č.j.: 24-077-JDS

Věc: **Posouzení dokumentace pro územní rozhodnutí (DÚR) záměru: středočeská D3 úsek 0304 (Václavice-Voračice) z hlediska řešení hlukové problematiky.**

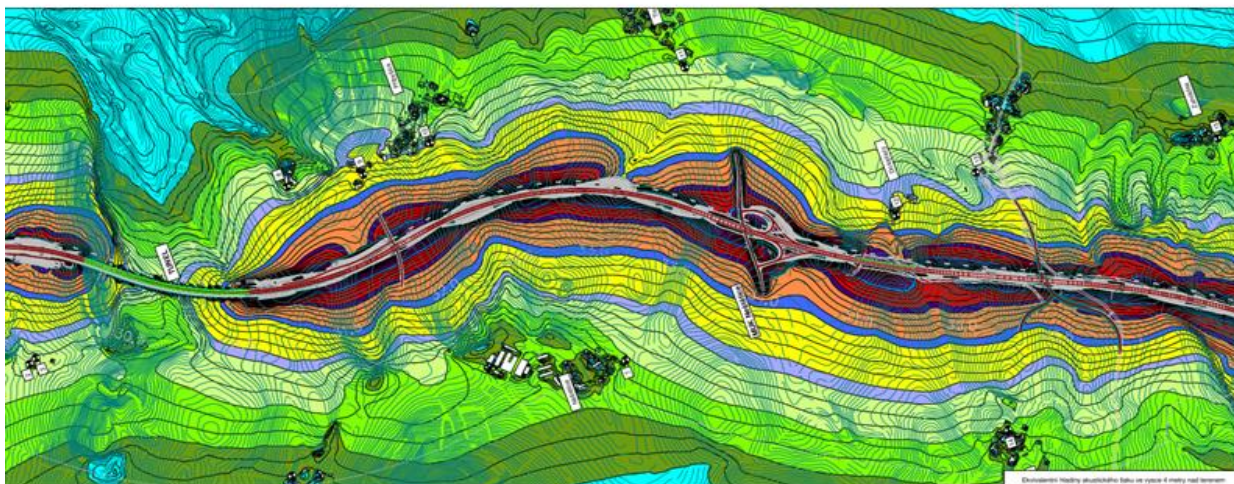
Při pohledu na jakýkoli obrázek hlukových pásem z "Hlukové studie" 13 372 202 z 12/2021, je možné zaznamenat celkem jasně, že silnice III. tříd a na obrázku níže i silnici vyšší třídy u MKÚ neuvažovali v rozsahu celého modelu. U MKÚ je uvážen jen malý kousek.

Z takto provedeného hodnocení hluku nelze stanovit skutečný dopad záměru na stávající hlukovou situaci jím dotčených obcí. Tudiž nelze zhodnotit ani, zda jsou navržená technická opatření na ochranu proti hluku dostatečně účinná.

V rámci DÚR by měla být zcela přepracována "hluková studie" která by měla:

- A) Použít aktualizované intenzity dopravy.
- B) Modelovat dopravu v celém území dotčeném provozem D3 v rozsahu alespoň do komunikací III. třídy.
- C) Uvést zdroj "digitální model trasy ve 3D" a prokázat jeho použití (například upraveným terénem ZABAGED vloženým do výstupů výpočtů).
- D) Pro výpočet šíření hluku by měla být použita co nejaktuálnější výpočtová metodika, například CNOSSOS.

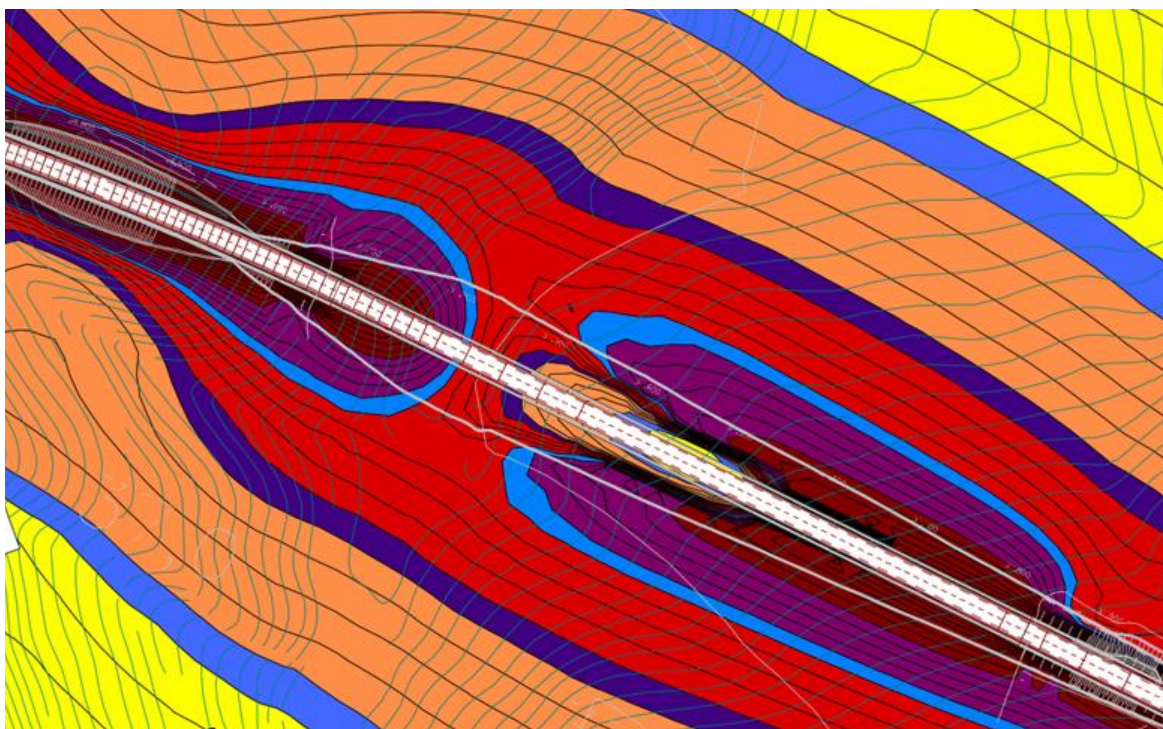
b) Zpracovatel posudku uvádí: "Výpočtové body jsou umístěny v různých výškách (podle počtu podlaží) a 2 metry před fasádou budov, ve výpočtu není počítáno s odrazem od fasády budov."

Toto sdělení je zavádějící. Zpracovatel možná míní, že u výsledků výpočtu hluku ve výpočtových bodech není uvažován odraz hluku od výpočtovému bodu náležící fasády. Ale jeho výrok lze chápat i tak, že ve výpočtu není zohledněn žádný odraz od fasády budov.

Toto je ale nejspíš jen nevhodné vyjádření, ne chyba.
